**WARUNKÓW TECHNICZNYCH PRZYŁĄCZENIA DO SIECI WODOCIĄGOWEJ**

| temat: Opracowanie dokumentacji budowlano-wykonawczej dla zadania pn. "Budowa budynku socjalnego przy ul. Dworcowej". |               |                 |

**Dotyczy: uzgodnienie budowy budynku socjalnego na działkach nr 486/1 i 486/2 wraz z zagospodarowaniem terenu – Ustroń ul. Dworcowa.**

| temat rysunku: Zagospodarowanie terenu                                                                                |               |                 |

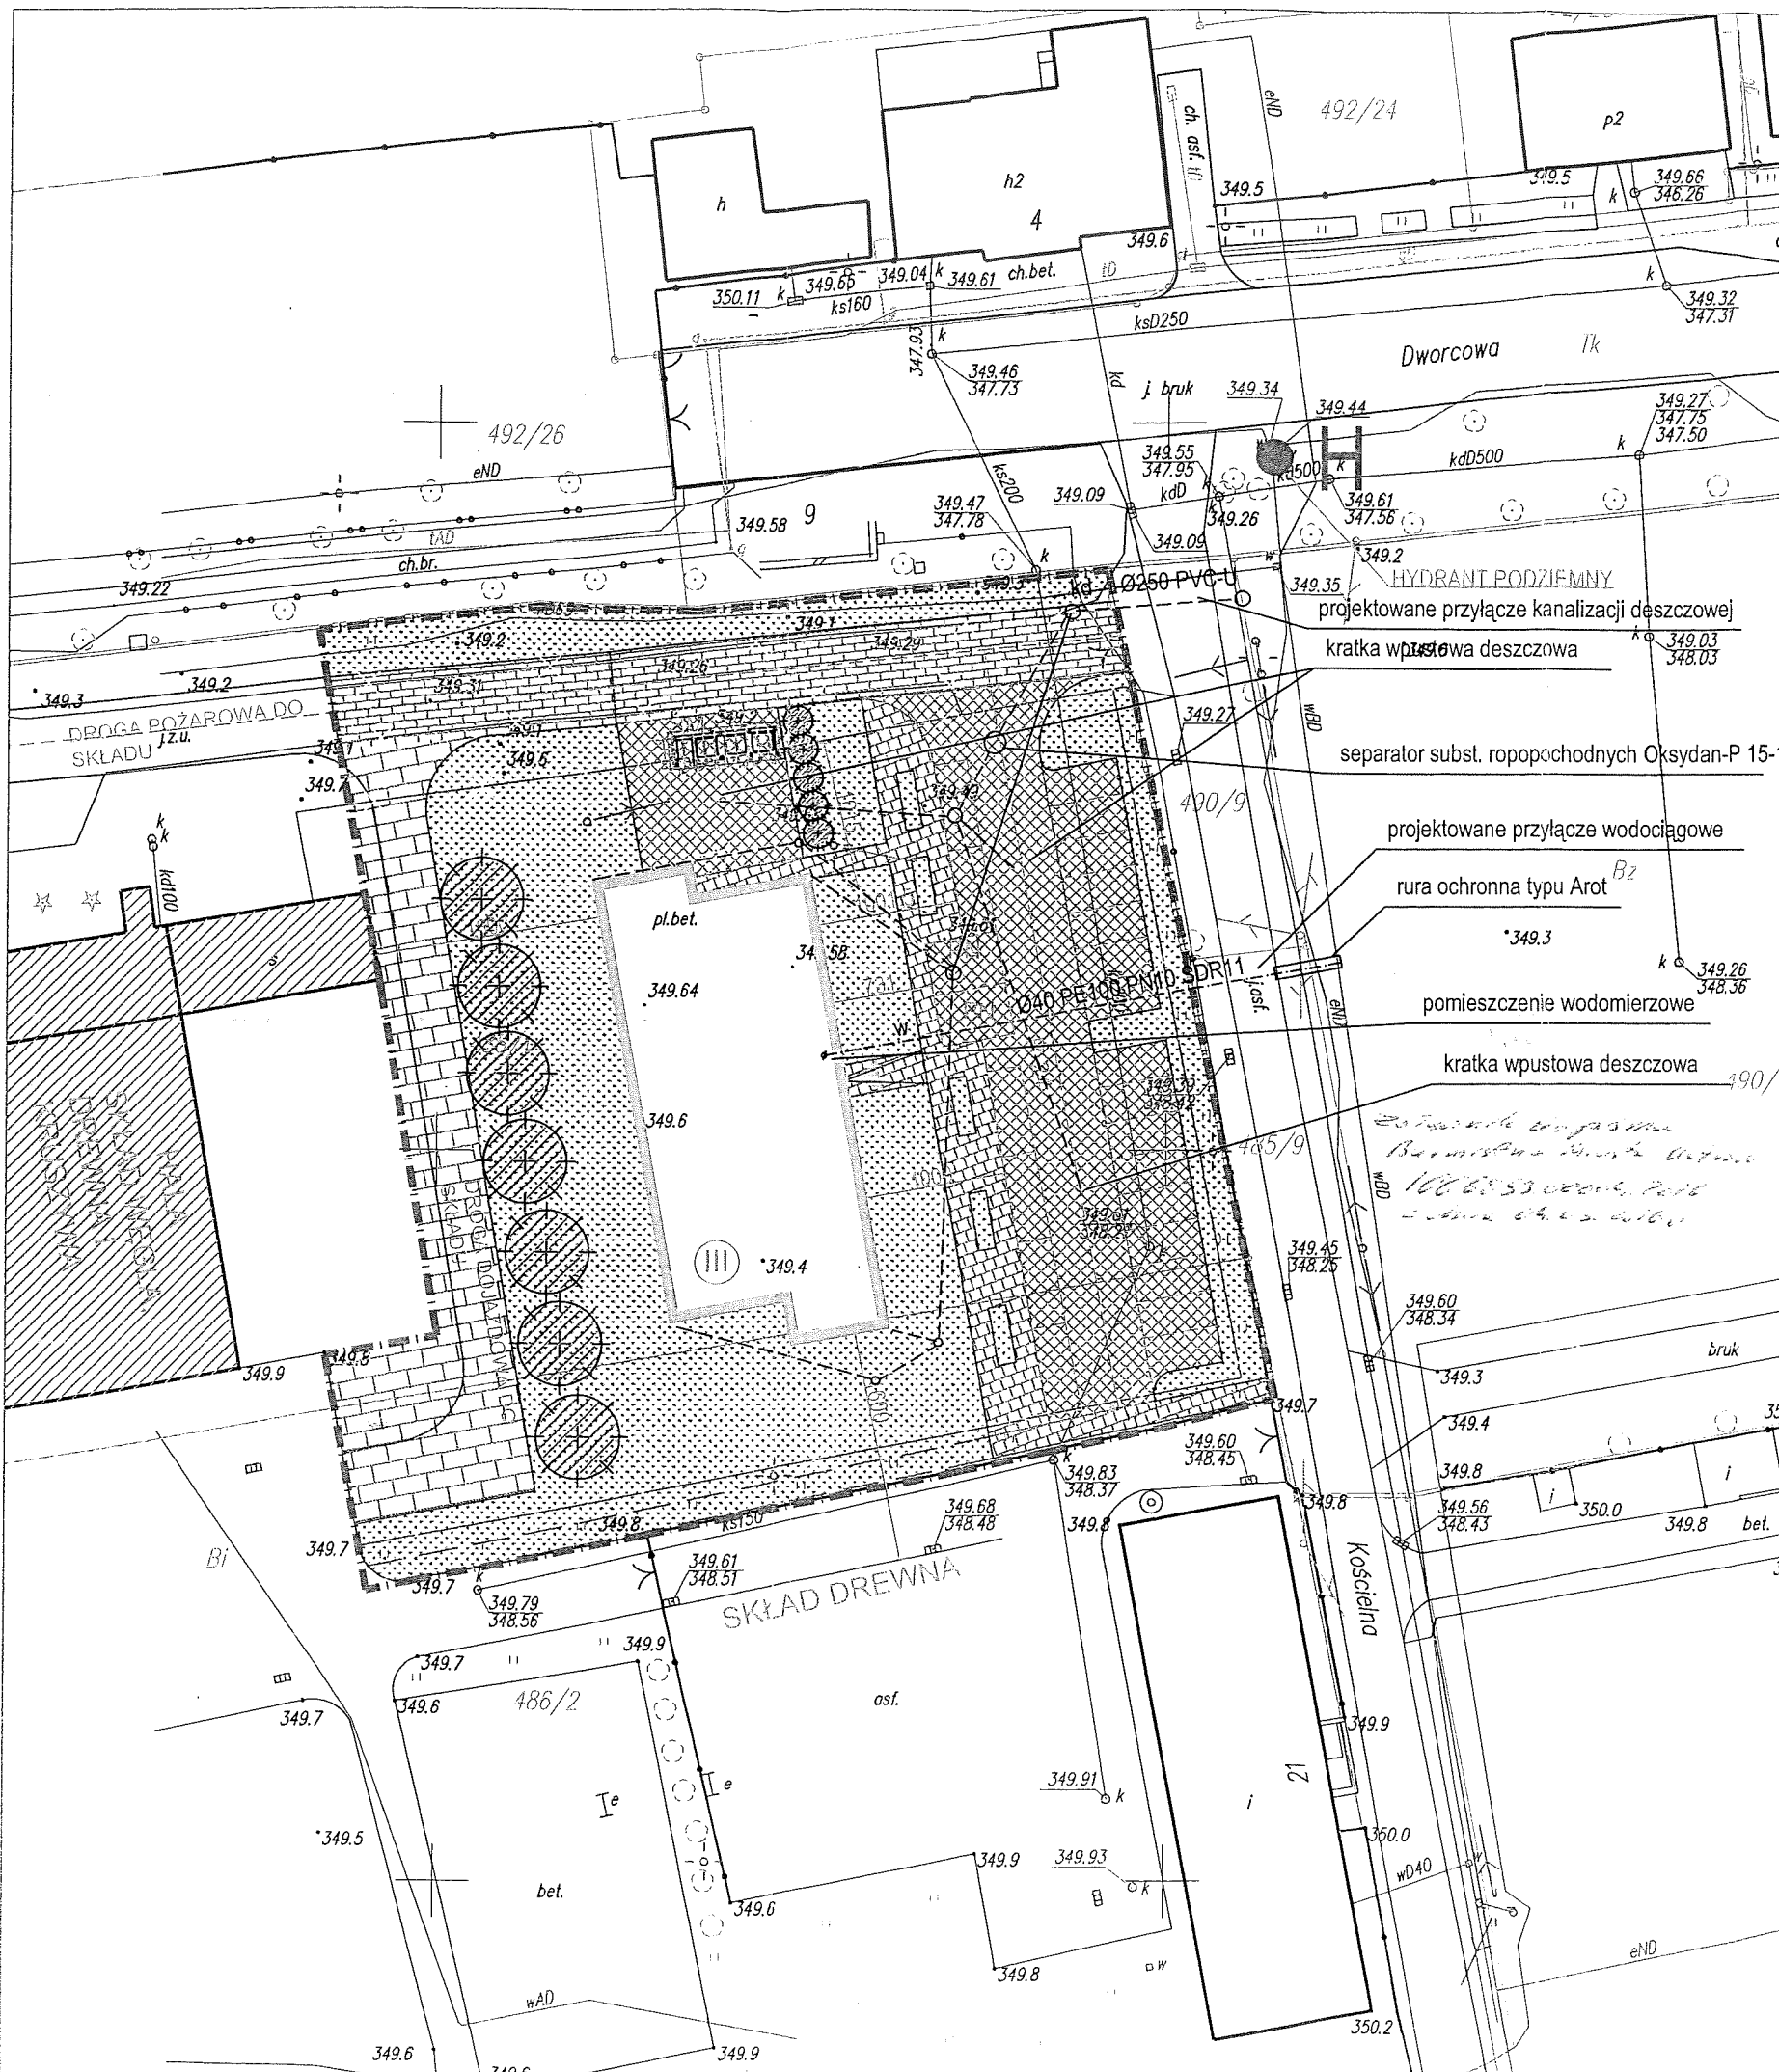
W odpowiedzi na złożone pismo z dnia 29.02.2016 r. Urząd Miasta Ustroń wyraża zgodę na wejście w teren parceli nr 490/12 w Ustroniu (obręb Ustroń) celem budowy przyłącza wodociągowego do budowy budynku socjalnego, zgodnie z przebiegiem wskazanym na załączniku graficznym, przy zachowaniu następujących warunków:

1. Wykop w terenie zielonym można zasypać gruntem rodzimym zagęszczając warstwowo co 20cm, wierzchnią warstwę wykonać z humusu i obsiać trawą.
2. Zajęty teren należy odpowiednio oznakować i zabezpieczyć przed dostępem osób nieupoważnionych.

3. Za szkody lub wypadki, które mogą wystąpić w czasie prowadzenia robót odpowiada Wykonawca.
4. W przypadku wystąpienia odkształceń w obszarze wykonywanych robót w okresie 3 lat od dnia odbioru robót przez przedstawiciela Urzędu Miasta, Wykonawca zobowiązany jest do usunięcia usterek na całej szerokości i długości występowania uszkodzeń, na własny koszt.

5. Utrzymanie i konserwacja przyłącza wodociągowego znajdującego się na terenie pgr. nr 490/12 należy będzie do właściciela tej sieci.
6. Przed przystąpieniem do realizacji w/w robót należy złożyć wniosek z załącznikiem graficznym określającym powierzchnie urządzenia dla zawarcia umowy dzierżawy na pgr. nr 490/12 stanowiącej własność Gminy Ustroń.

7. Należy zwrócić szczególną uwagę podczas prac na istniejące uzbrojenie podziemne terenu, za którego uszkodzenie całkowitą odpowiedzialność będzie ponosił Wykonawca robót.

Ponadto informuję, że skrzyżowanie projektowanego przyłącza wodociągowego z istniejącą kanalizacją deszczową opiniuję bez uwag.

| nr rysunku:<br>03_16/00                                                                                                                | data:<br>2016 | skala:<br>1:500 |

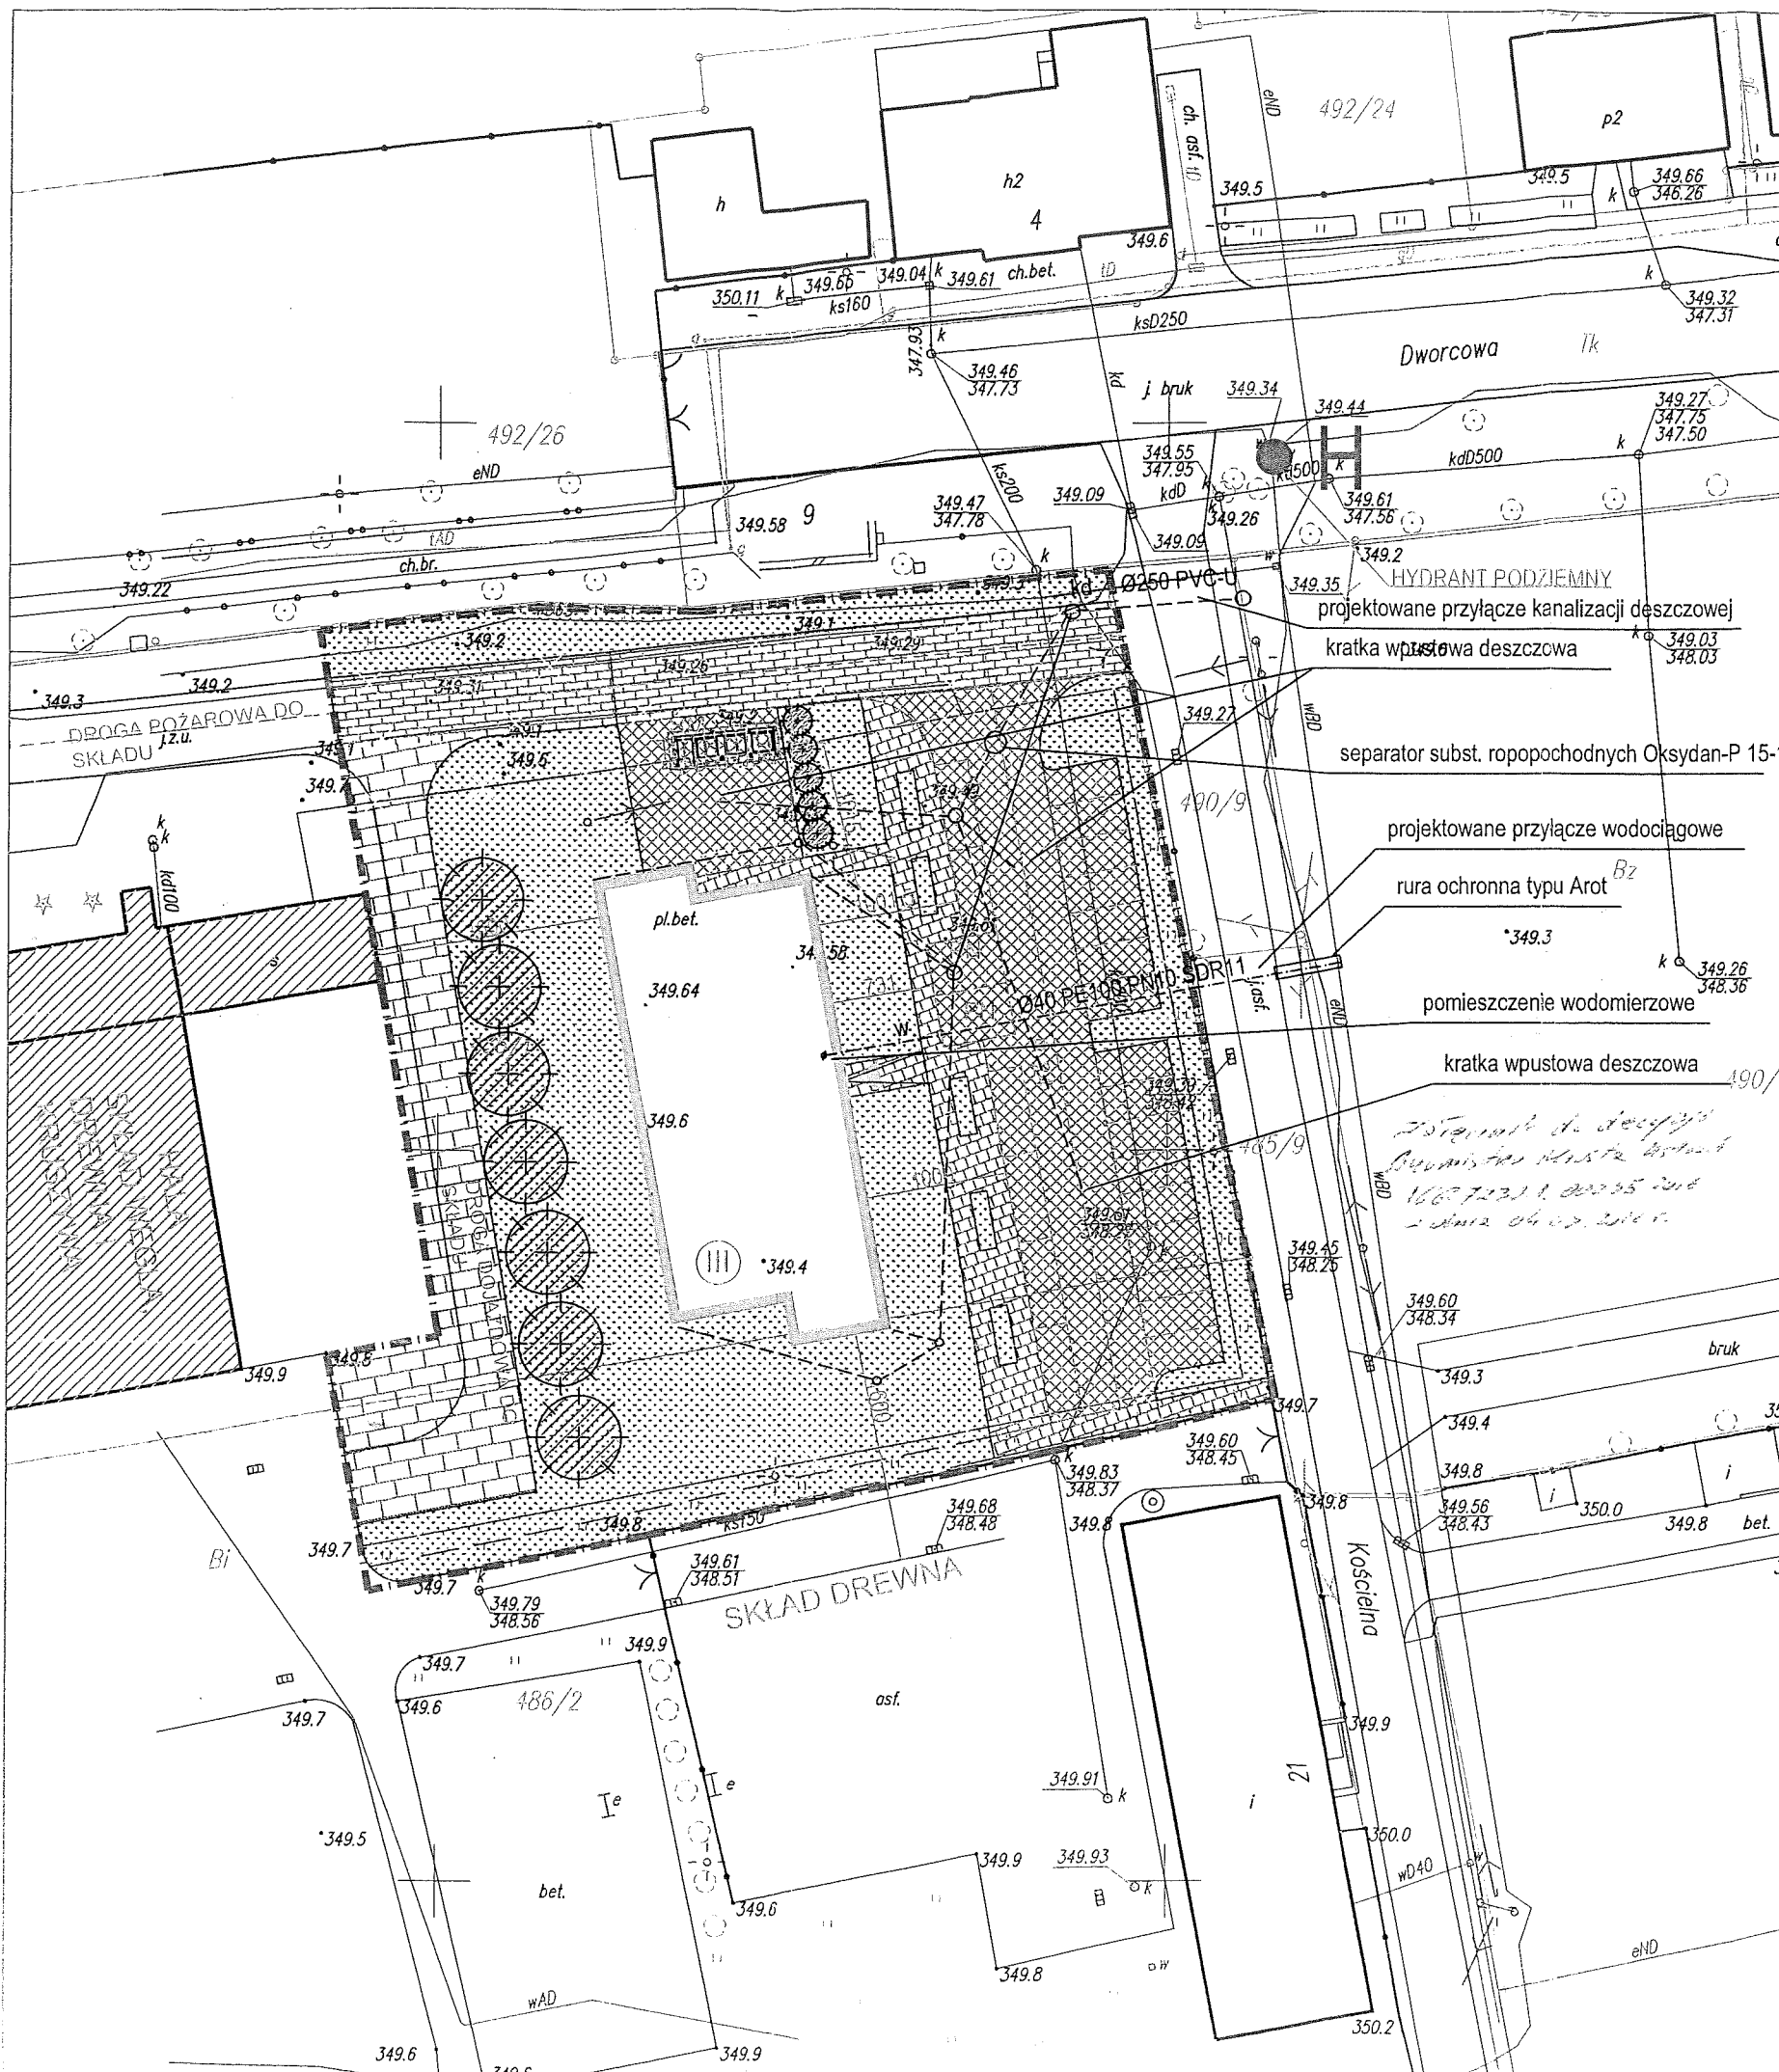
na umieszczenie w pasie drogowym **drogi gminnej nr 592040 S ul. Kościelnej** przyłącza kanalizacji deszczowej oraz przyłącza wodociągowego do budowy budynku socjalnego na teren pgr. nr 486/1 w Ustroniu (obręb Ustroń) zgodnie z załącznikiem graficznym, przy zachowaniu następujących warunków:

1. Przejście pod drogą wykonać metodą przewiertu sterowanego / przepychu w rurze ochronnej, którą należy zabudować na całej szerokości drogi, bez naruszania istniejącej nawierzchni drogi. Końce rur ochronnych wyprowadzić min. 1,0 m poza zewnętrzne krawędzie jezdni.

2. Wykop w terenie zielonym można zasypać materiałem z odzysku zagęszczając warstwowo co 20cm, obsypać humusem i obsiać trawą.
3. Naruszoną konstrukcję nawierzchni należy odtworzyć na długości i szerokości wykonywanych robót, teren doprowadzić do stanu pierwotnego.

7. W/w roboty podlegają odbiorowi ze strony Urzędu Miasta Ustroń.
8. Urząd Miasta wyraża zgodę na wejście w teren pgr nr 490/9, 485/9.
9. Przed przystąpieniem do realizacji w/w robót należy uzyskać zgodę w Urzędzie Miasta na prowadzenie robót w pasie drogowym przedkładając z 14-sto dniowym wyprzedzeniem projekt czasowej organizacji ruchu na okres wykonywania robót oraz wniosek o wydanie zezwolenia na zajęcie pasa drogowego wraz z projektem budowlanym przyłącza kanalizacji deszczowej oraz przyłącza wodociągowego z uzgodnieniami branżowymi.
